# 改善箇所説明図

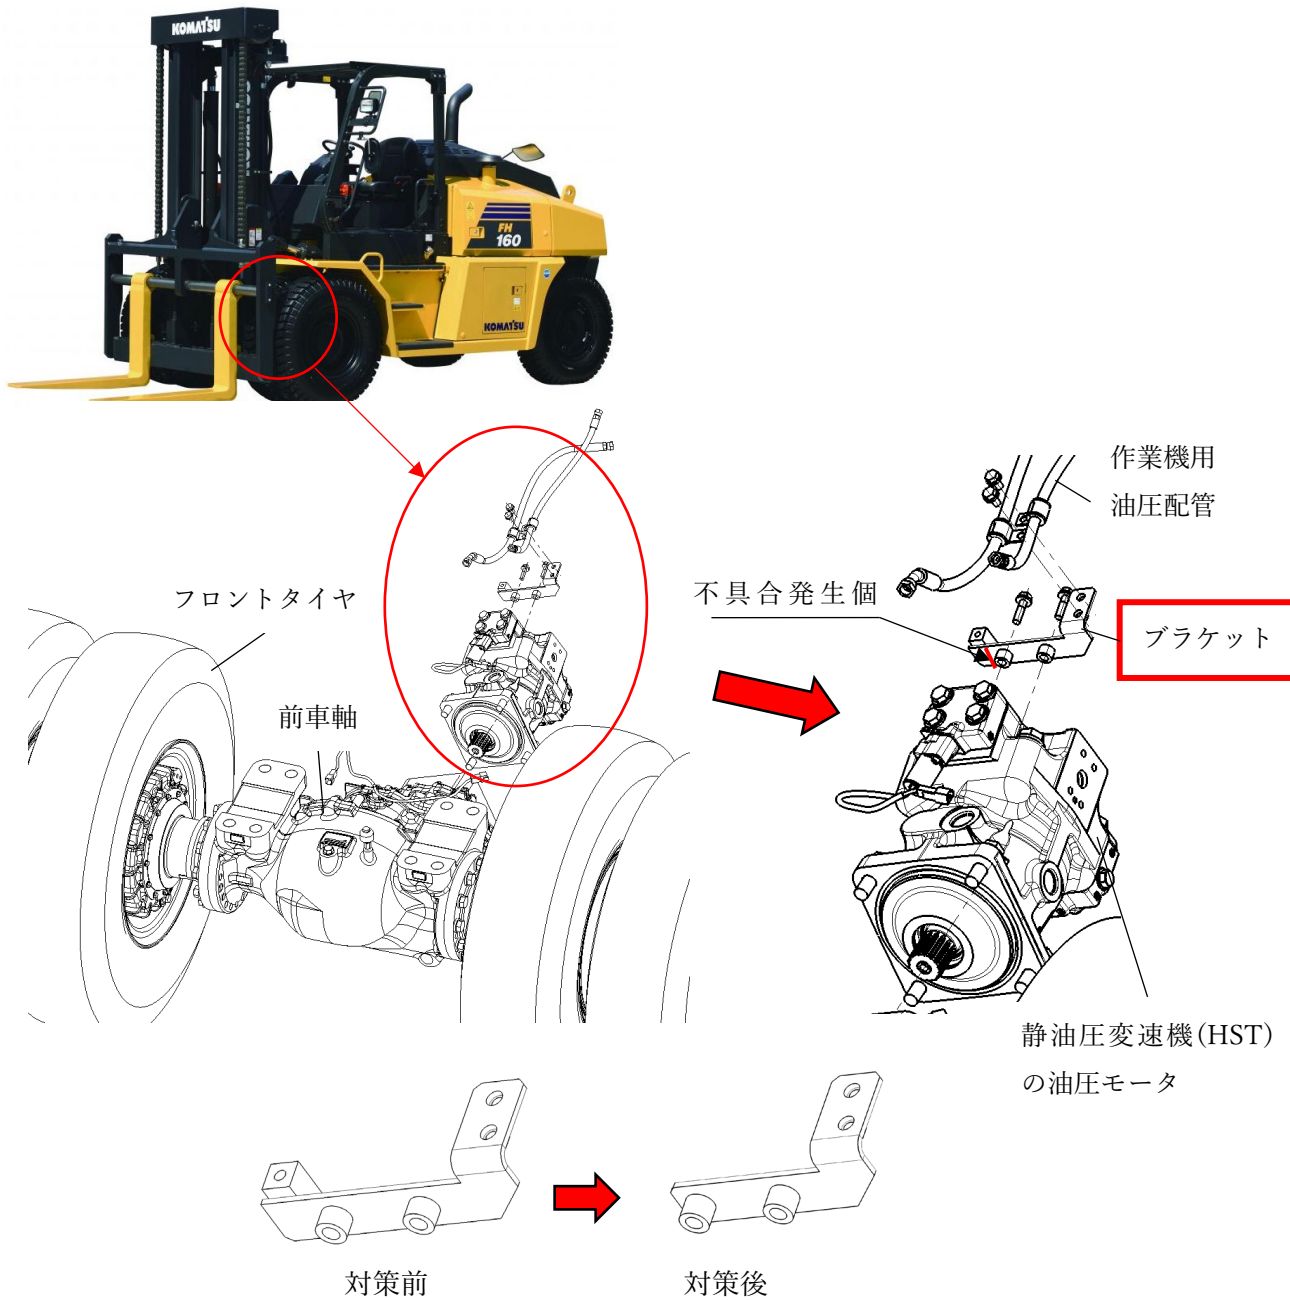
フォーク・リフトにおいて、静油圧変速機(HST)の油圧モータに取り付けた作業機用油圧配管を固定するためのブラケットの強度設計が不適切なため、走行時のモータ振動により当該ブラケットに亀裂が発生することがある。そのため、そのままの状態で使用を続けると、当該ブラケットが破断し、破片が脱落するおそれがある。

改善措置の内容：全車両、ブラケットを対策品に交換する。

識別：運転席下部のツールボックスカバーの裏面に白色のペイントを塗布する。
